Project: Saffier SE27

Product Name: Long rudder		Filename: Saffier SE27 Long rudder rev. A	
Drawing no.: SafSE27RUD		Sheet: 1 of 1	Proj. method:
Material: Aisi630		Scale: 1:8	Format: A4
		CAD-System: SolidWorks	
Creation Date: 19-10-2020	Dimensions are given in mm. Dimensions without tolerances according to DS/ISO 2768-m.		
Author: Thor	This drawing belongs to Jefa Marine A/S and may not be used or shown without permission.

RUD31R

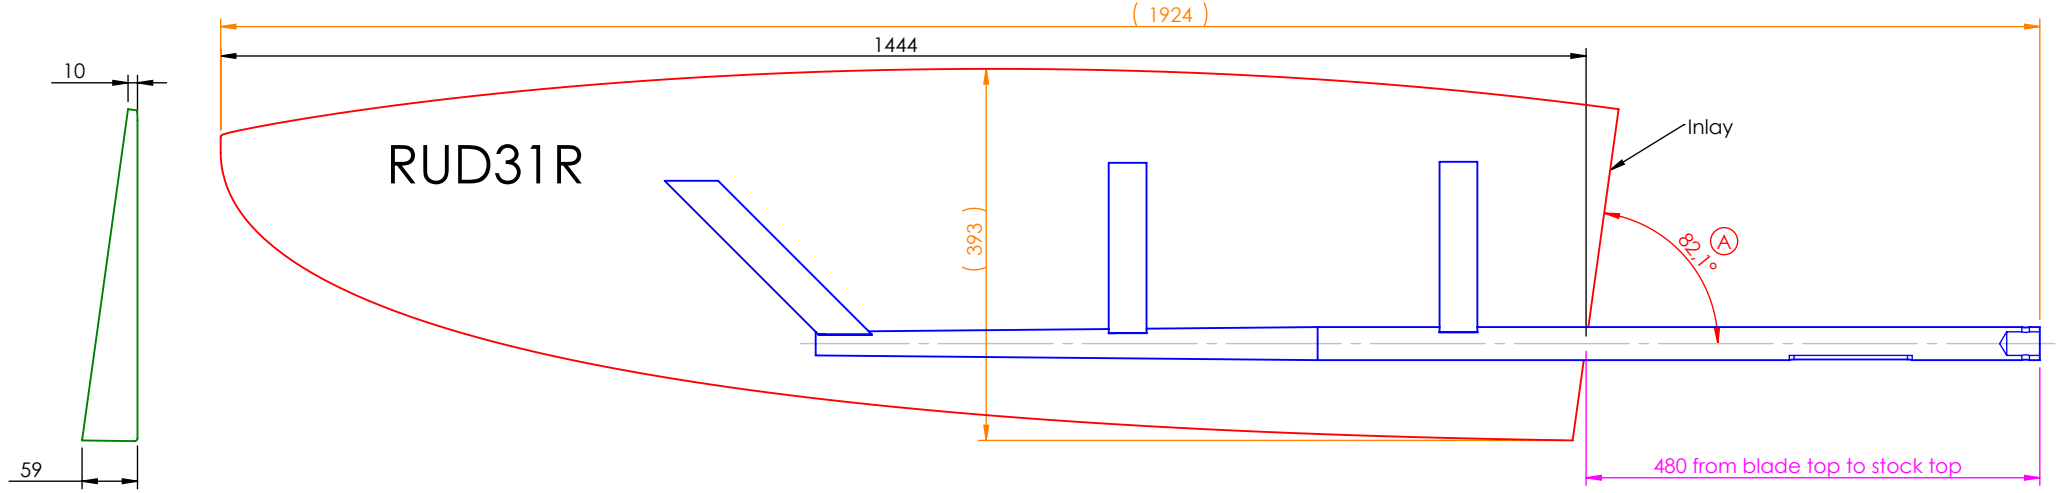
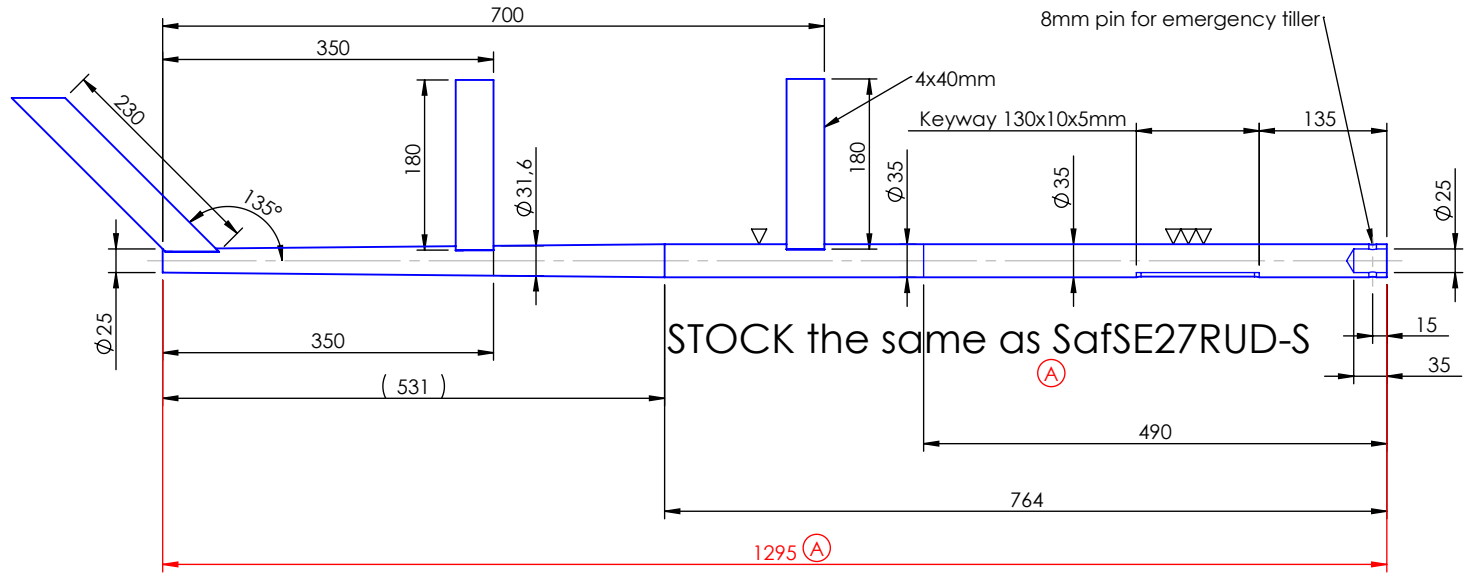
REVISIONS			
Rev.	Description	Date	Author
A	Blade angle changed to 82,1deg was 84deg. New stock inside the blade	19-10-2020	TCH
